Krycí list ZBV

Most ev.č 245-008 přes suchou strouhu v obci Mochov, most ev.č.279-017 přes potok před obcí Skyšice- neodkladná oprava

Most ev.č.245-008 Mochov

Změnový list

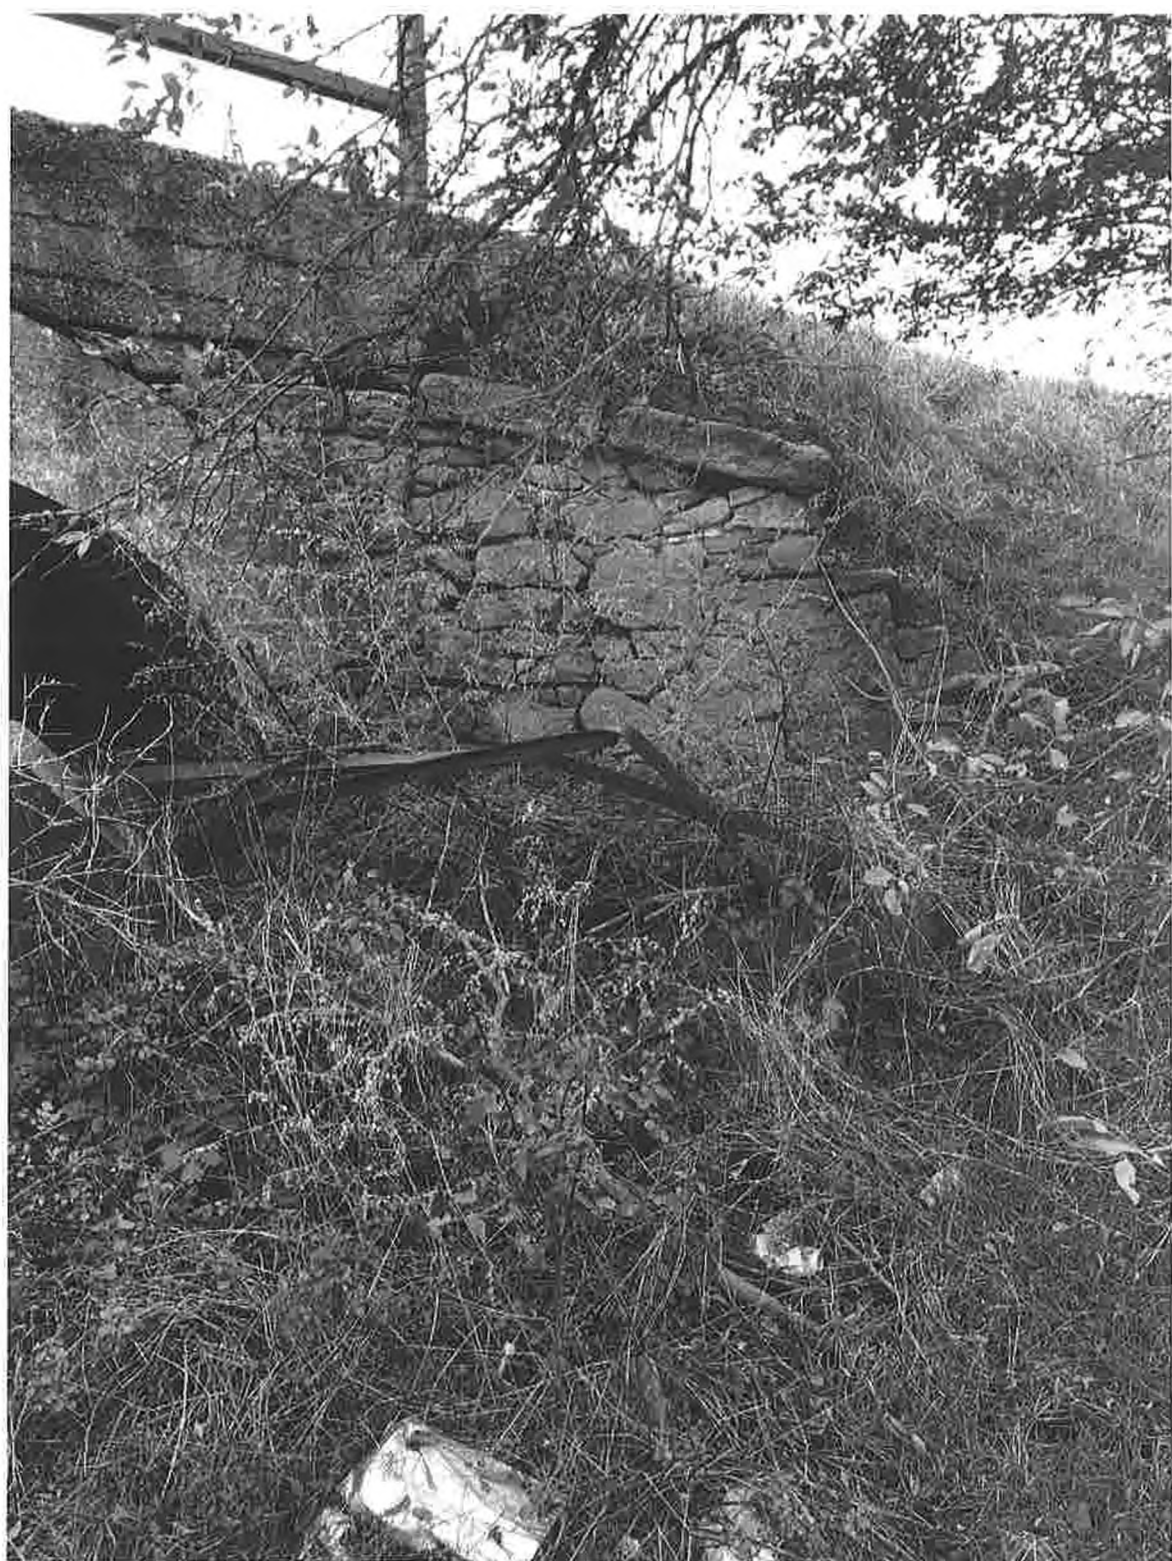
Při provádění čištění a odstraňování nánosů z říms byla zjištěna na pravé římsě prasklina a na levé římsě několik trhlin. Zároveň bylo zjištěno po odstranění nečistot značné přebalení vozovky na levé straně mostu. Prodloužené křídlo pod římsou na levé straně mostu je rozpadlé a neplní svojí funkci. Na pravé straně je nivelita povrchu vozovky v úrovni římsy. Beton říms degraduje. Po odstranění nánosů zeminy a očištění zděných křídel na pravé straně mostu bylo konstatováno, že zděná křídla jsou z větší části rozpadlá, nesoudržná s absencí koruny – zhlaví.

Na základě tohoto stavu navrhuje zhotovitel provedení nových železobetonových říms (vlevo i vpravo) a nového prodlouženého křídla na levé straně mostu tak, aby po instalaci nového záchytného systému byla zajištěna jeho 100% záchytná funkce. Je nutné také přezdění rozpadlých částí křídel vpravo s vybudováním nového betonového zhlaví.

Navrhované změny byly projednány a objednatel požaduje jejich zpracování a provedení dle SOD S-2983/00066001/2019, článek 6, odst. 6.2
